Document remis à l'Agence canadienne d'évaluation environnementale dans le cadre des consultations publiques sur l'étude d'impact environnemental amendée de l'Administration portuaire de Québec, dans le cadre du projet d'aménagement d'un quai multifonctionnel en eau profonde au Port de Québec – Projet Laurentia.

MÉMOIRE DE L'OBV DE LA CAPITALE SUR LE PROJET LAURENTIA

28 juin 2019

Figure 2: Zones de dragage et de contamination (Englobe, 2019a)

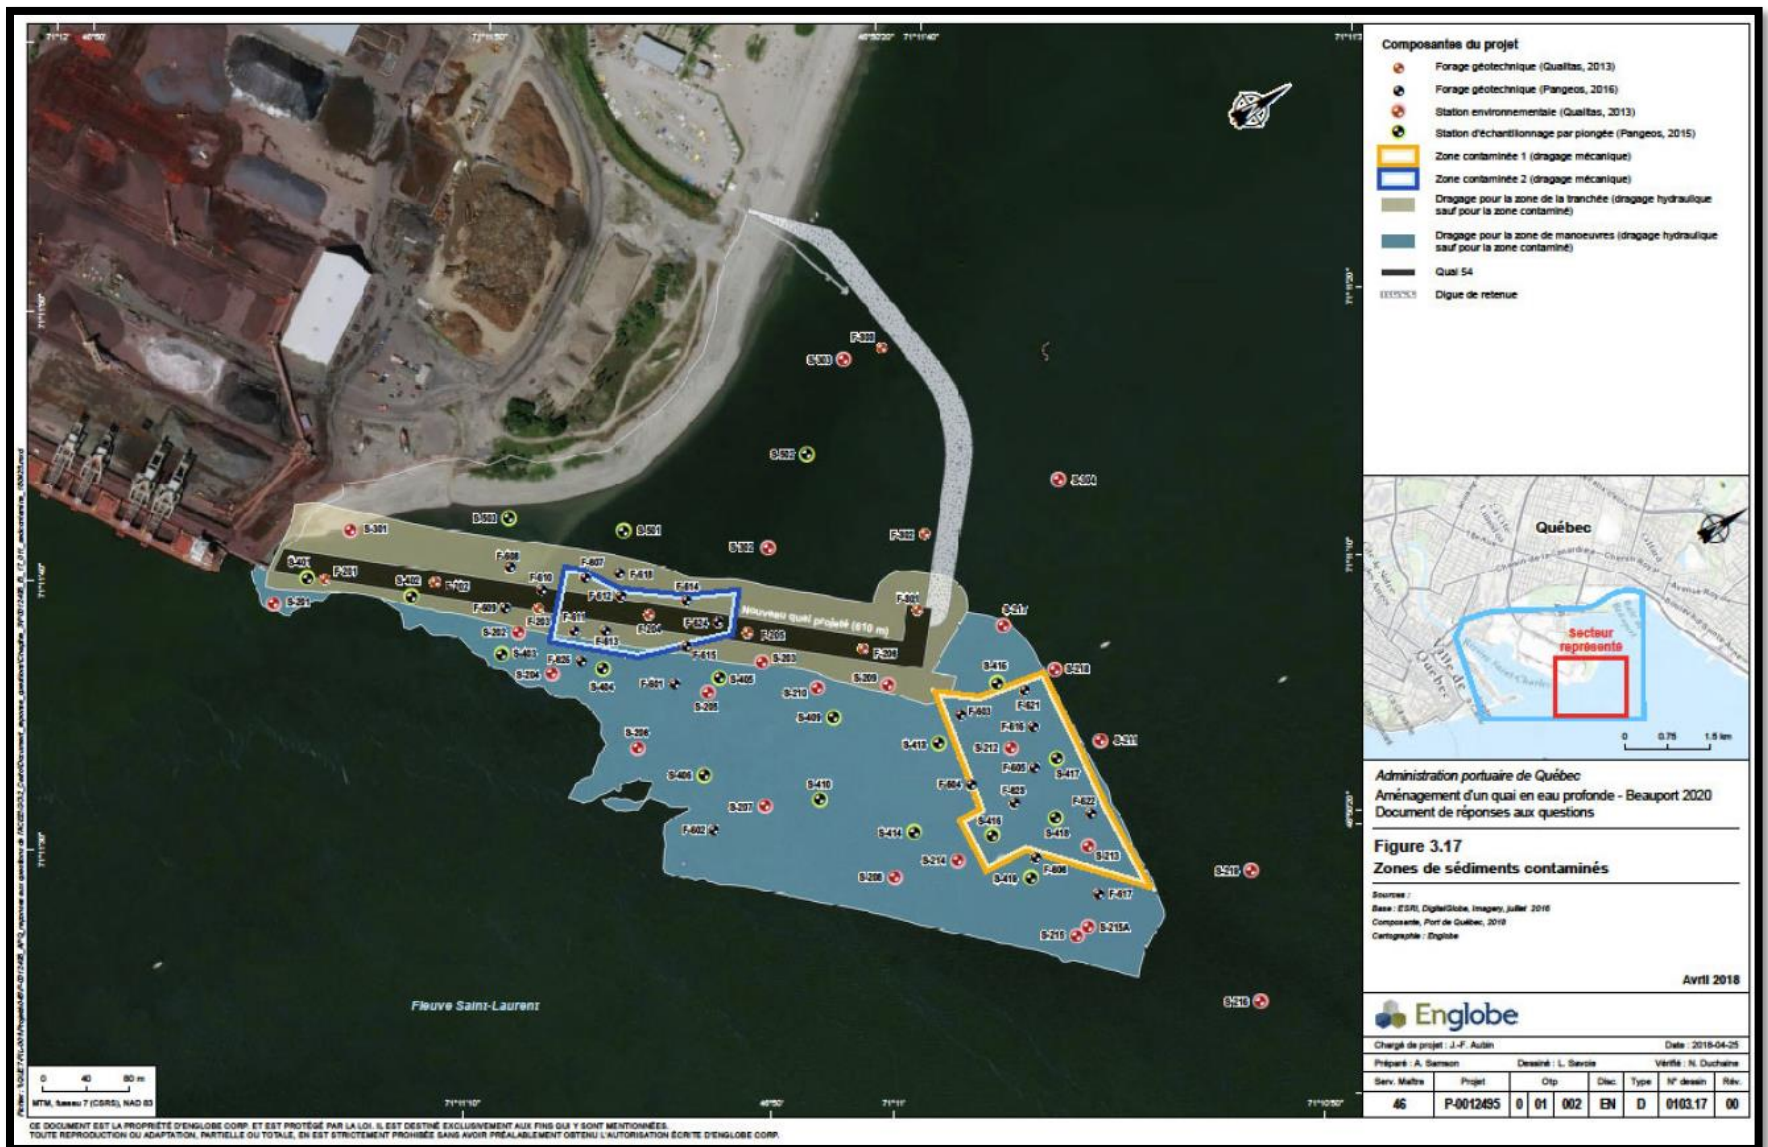
Ainsi, en dehors du suivi des MES, il n'y aura aucune mesure de rétention des sédiments lors du dragage pour la mise en place des caissons et de la digue de retenue. De surcroît, il est important de mentionner que la zone prévue à cet effet inclut la zone de sédiments contaminés 2 (figure 2). Sachant que les courants peuvent atteindre des vitesses de 1 m/s dans le secteur de l'arrière-quai et qu'une zone assurément contaminée sera draguée, il serait pertinent de prévoir des mesures d'urgence réalistes afin de retenir le panache de contamination potentielle et les hydrocarbures qui pourraient être libérés dans la colonne d'eau.

Par ailleurs, les impacts subaquatiques du dragage des zones contaminées sont en ce moment sous-évalués et très peu décrits. Bien qu'une description des zones de contamination 1 et 2 soit fournie dans le document de caractérisation complémentaire des sédiments (Englobe, 2019a), celle-ci fait davantage référence aux divers cadres de gestion associés aux critères de qualité des sédiments (CQS), alors que les types de contaminants et leurs propriétés en eau libre sont très peu décrits. À ce titre d'ailleurs, des sédiments dépassant le critère *Concentration d'effets occasionnels (CEO)* et même *Concentration d'effets fréquents (CEF)* ont été retrouvés dans plusieurs échantillons, tel qu'en témoigne le tableau 1, issu du rapport de caractérisation complémentaire des sédiments (Englobe, 2019a).

- 2.1** Présenter des solutions alternatives à l'estacade flottante pour prévenir les déversements d'hydrocarbures accidentels et les dépassements du seuil acceptable pour les MES et les autres contaminants.
- 2.2** Décrire avec précision les moyens de dispersion de chaque contaminant recensé ainsi que leurs impacts potentiels sur l'environnement.
- 2.3** Tenir compte de la qualité de l'eau à différentes profondeurs lors de l'évaluation des impacts de chaque contaminant.
- 2.4** Prévoir des méthodes de suivi adaptées à l'analyse de chaque contaminant recensé et qui pourraient avoir un impact sur l'environnement ou la qualité de l'eau.
- 2.5** Prévoir un plan d'action adéquat avant le début de travaux pour répondre à une situation de contamination avec des matières solubles.

Figure 4: Calendrier des activités pour la phase de construction du quai 54 (Englobe, 2019a)

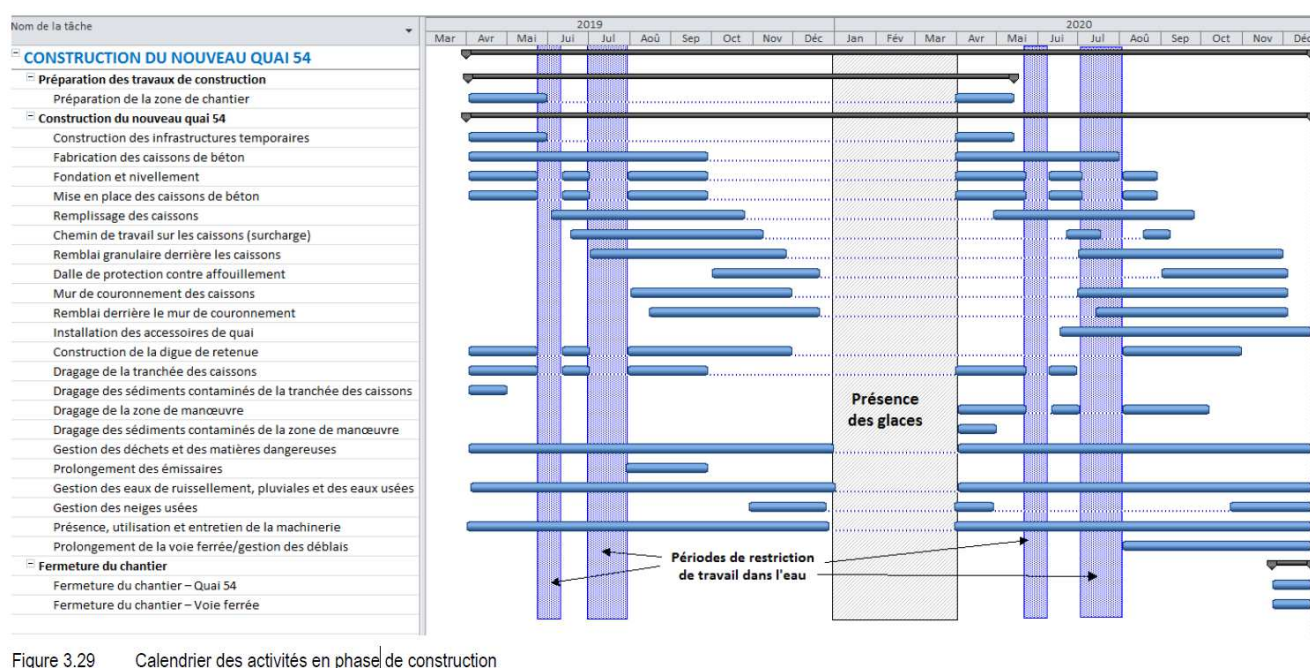
Or, sur les 61 jours des mois de mai et juin, seulement 17 jours sont alloués à la période de restriction de travail dans l'eau. Une augmentation de la période d'arrêt des travaux dans l'eau serait donc à considérer afin de réellement atténuer les impacts sur le bar rayé.

L'APQ s'engage à appliquer une restriction des travaux dans l'eau du 1er juillet au 31 juillet. Cela semble incohérent avec l'étude de 2016 sur laquelle l'APQ s'est basée. En effet, l'ensemble des captures de poissons a été réalisé entre le 26 juillet et le 7 septembre. Alors, pourquoi ne pas avoir inclus la première semaine d'août à la période de restriction des travaux dans l'eau étant donné que, selon l'étude, la majorité des spécimens a été observée durant cette période?

Il semble donc y avoir une incohérence entre les périodes de restriction de travail proposées par l'APQ et les périodes lors desquelles on retrouve l'espèce en plus grand nombre dans le secteur des travaux.

5.1 Appliquer une période de restriction des travaux dans l'eau sur toute la période durant laquelle le bar rayé fréquente la zone de travaux durant les mois de mai et juin.

5.2 Appliquer une période de restriction des travaux dans l'eau permettant d'inclure la dernière semaine de juillet et la première semaine d'août, étant donné que les études démontrent que la majorité des poissons est observée durant cette période.

Figure 5: Présentation du projet d'agrandissement (Englobe, 2019a)

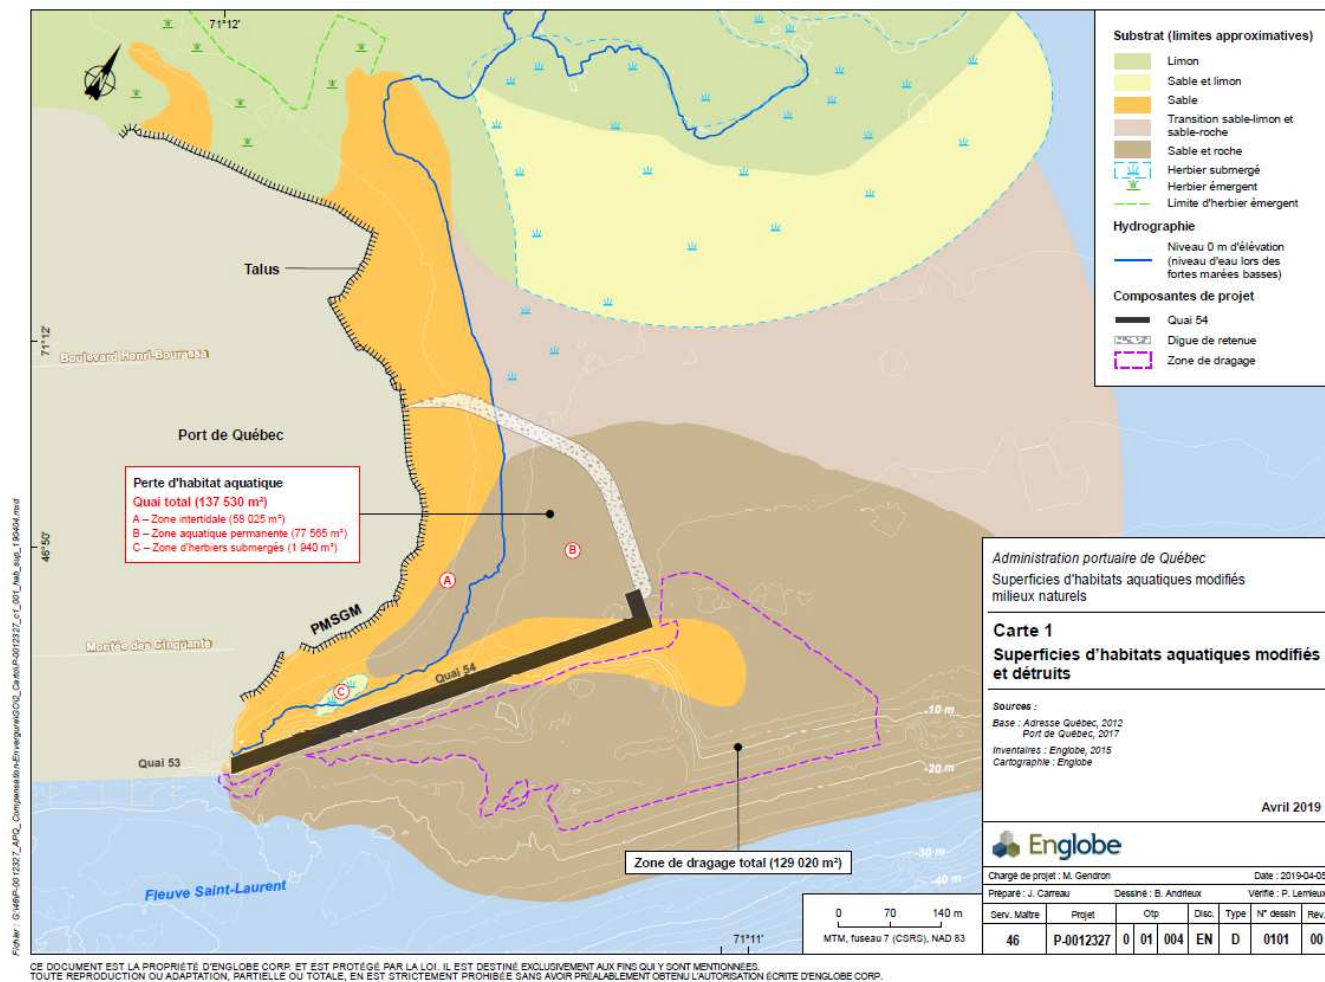
Le dragage des sédiments entraînera ainsi une perte de diversité benthique, la zone de dragage étant évaluée à 129 020 m² et la zone de perte d'habitat aquatique définitive évaluée à 137 530 m² (figure 5).

5.6 Déterminer les impacts du dragage sur les organismes benthiques.

5.11 Prévoir des mesures d'atténuation des impacts des travaux sur les organismes benthiques et l'alimentation des poissons.

Figure 11: Modélisation de l'environnement sonore durant la phase de construction (APQ, 2019)

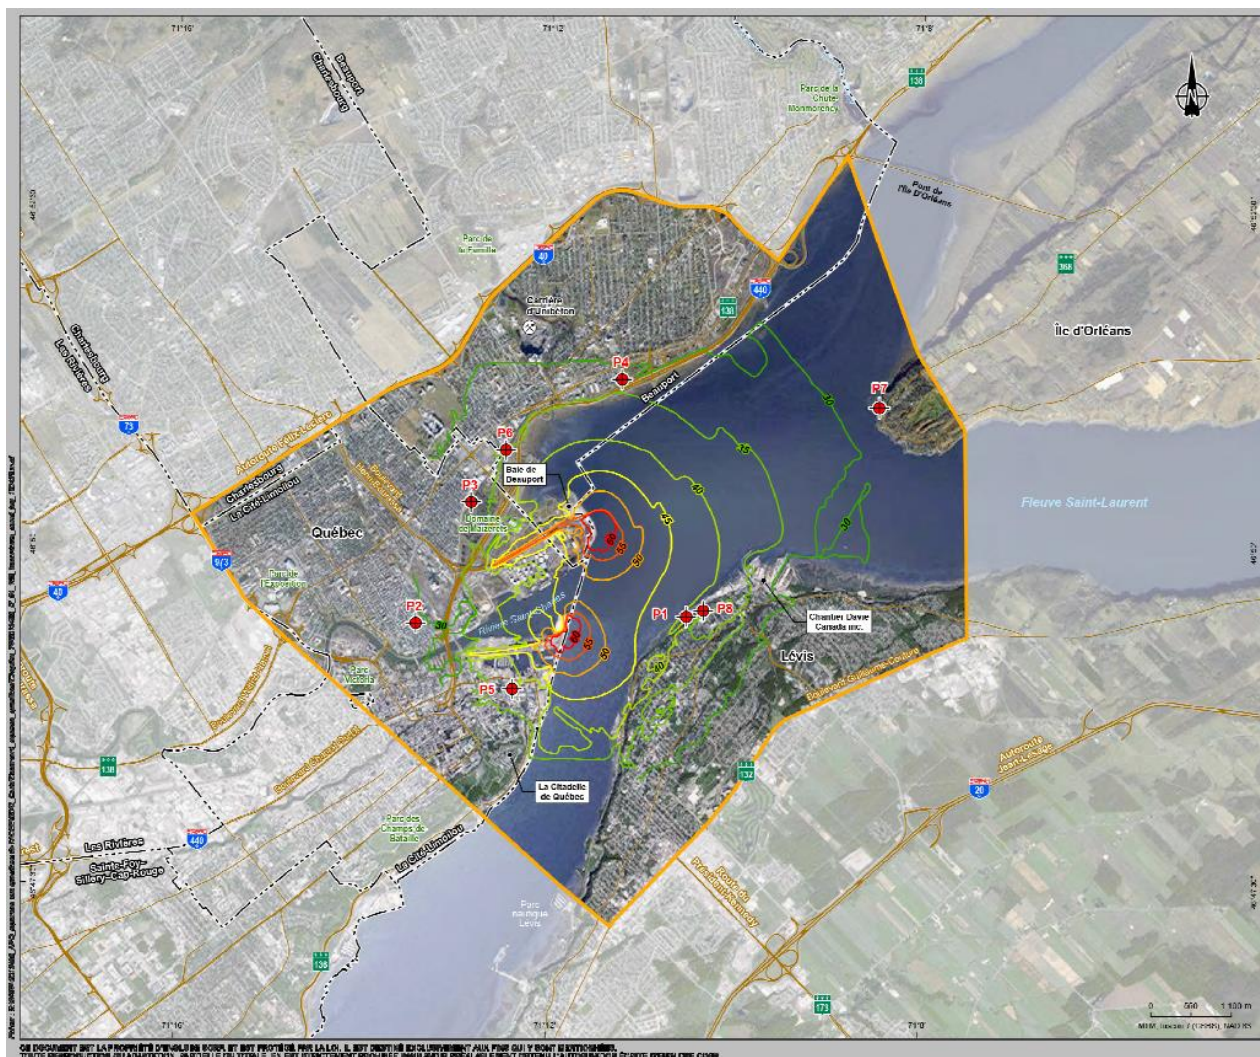
La phase de construction aura également un impact sur l'accessibilité des usagers à La Baie de Beauport. Le chantier de construction et le passage des nombreux camions dans le secteur occasionneront des difficultés pour se rendre au site. En effet, le scénario étudié par l'APQ concernant les effets de l'achalandage routier sur la qualité de vie démontre que près de 200 camions par jour sur deux périodes de neuf mois circuleront entre l'usine de production de béton et le chantier de construction (APQ, 2019).

- 7.8** Limiter les périodes des travaux lors des moments d'achalandage des usagers de La Baie de Beauport afin d'offrir aux citoyens une expérience agréable.
- 7.9** Prendre engagement auprès de la Ville de Québec que l'accès public à la Baie de Beauport ne soit pas entravé par le nouveau projet, que ce soit durant la phase de construction ou d'exploitation.
